IMPIANTO INTEGRATO AGRIVOLTAICO
COLLEGATO ALLA RTN

POTENZA NOMINALE 90 MW

PROGETTO DEFINITIVO IMPIANTO AGRIVOLTAICO

Risposta alle Integrazioni della
Commissione Tecnica PNRR -PNIEC-
Ministero della Transazione
Ecologica

Figura 2.3: Corpi Idrici sotterranei afferenti al Complesso Idrogeologico del Tavoliere-in rosso l’area oggetto di studio

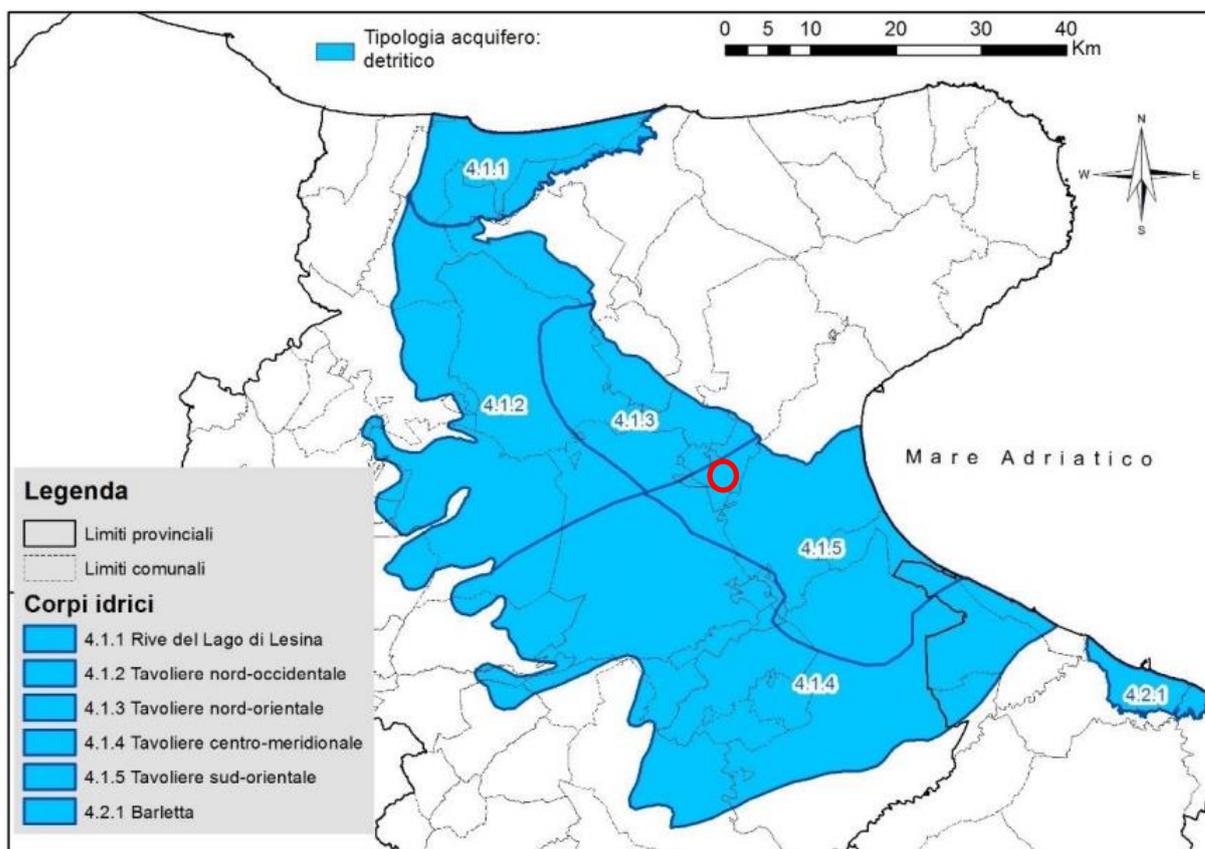
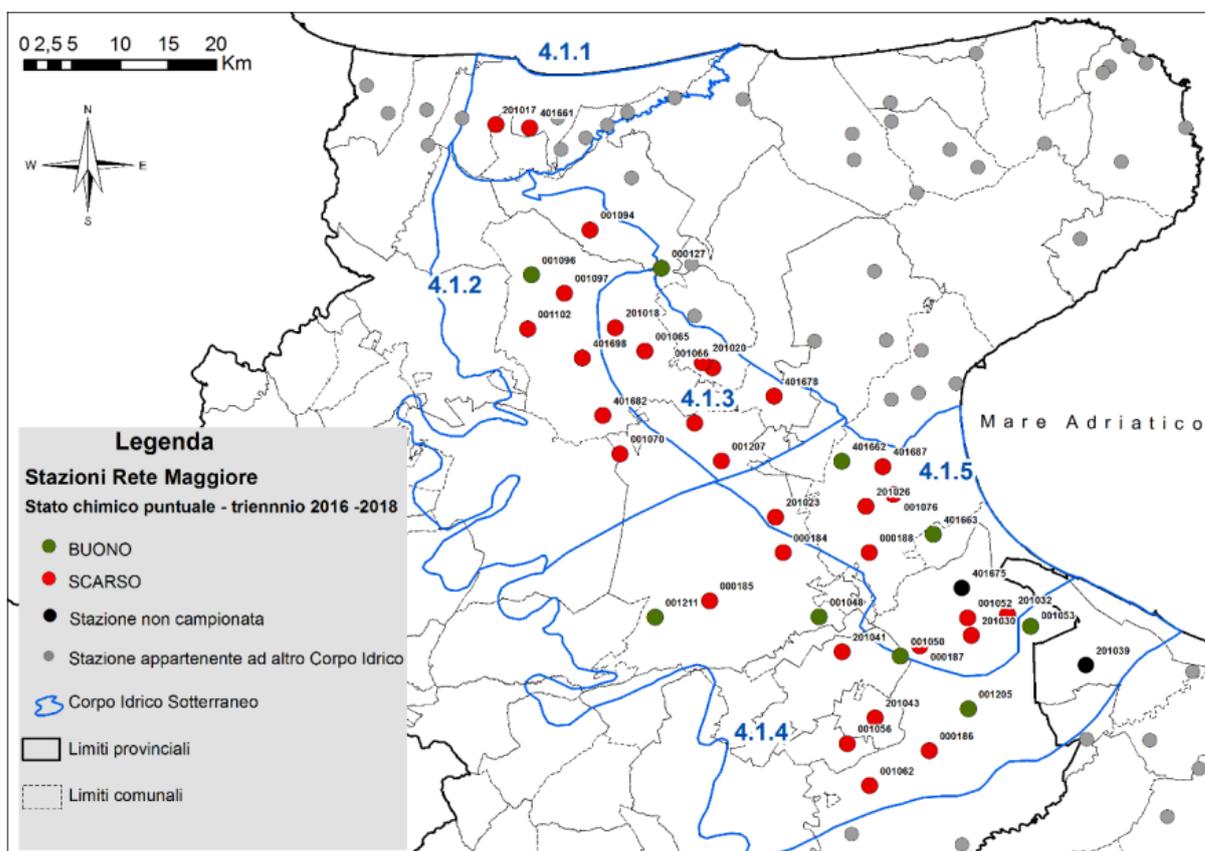
La descrizione dei livelli di inquinamento nelle acque di falda e gli eventuali danni ambientali attualmente presenti nell'area, anche in relazione a vicinanza di eventuali attività insalubri in esercizio o dismesse (già menzionate al punto 1.1.a)

L’impianto in oggetto ricade all’interno del corpo idrico 4.1.5 “Tavoliere Sud – Orientale”.

In base alla Relazione di ARPA pubblicata nel 2020 lo stato chimico del Corpo Idrico nel triennio 2016-2018 è classificato come “scarso” in quanto l’82% delle stazioni di monitoraggio presenta uno stato chimico “Scarso”.

Come mostrato nella figura che segue, l’area coinvolta dalla realizzazione dell’impianto fotovoltaico oggetto di studio è prossima alle seguenti stazioni di monitoraggio:
